TSI 04/2011

Nouveau joint pour le bouchon d'arbre à cames
Mercedes-Benz OM 457 LA | HLA

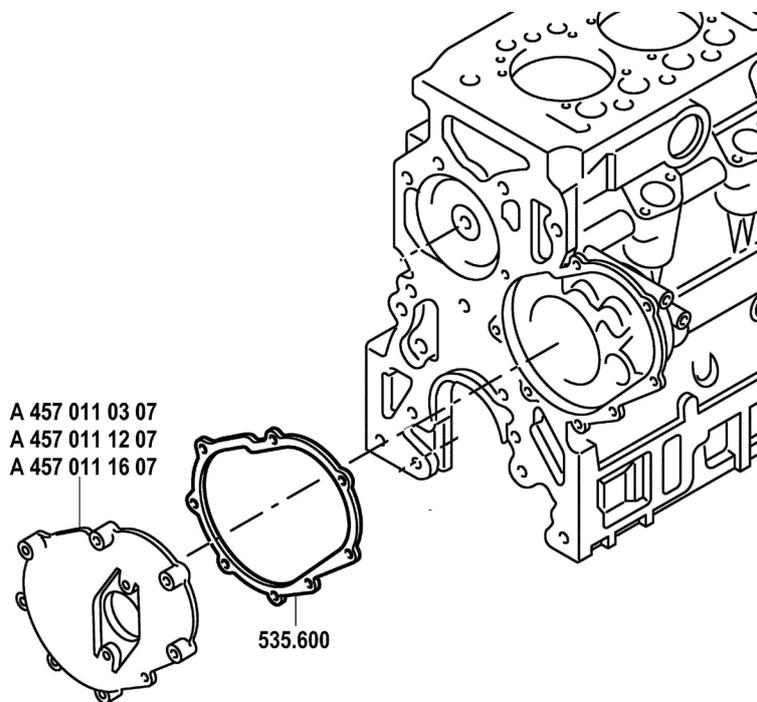
Un nouveau joint Metaloseal® a été développé pour améliorer l'étanchéité entre le bouchon d'arbre à cames et le carter moteur. Ce joint remplace la pâte à joint utilisée jusqu'ici sur ce plan de joint.

Pour éviter toute détérioration de la courroie de transmission, il est nécessaire de monter un bouchon neuf sur l'arbre à cames!

535.600 1x # 457 011 08 80
